改善箇所説明図

スロットルバルブ断面図

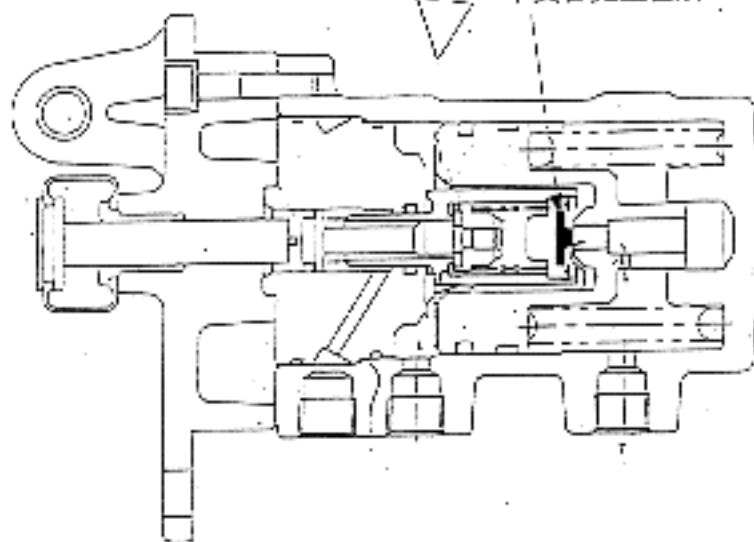
基準不適合箇所

原動機の回転を調整する装置（スロットルバルブ）に製造不良のものがあり、そのままの状態で使用を続けると、当該スロットルバルブが作動不良を起こし、原動機の回転が下がらなくなるおそれがある。

不具合発生箇所

改善内容

全車両、当該スロットルバルブを良品と交換する。

注： は交換部品を示す。

識別：作業完了車はここに白色のペイントを塗布する。
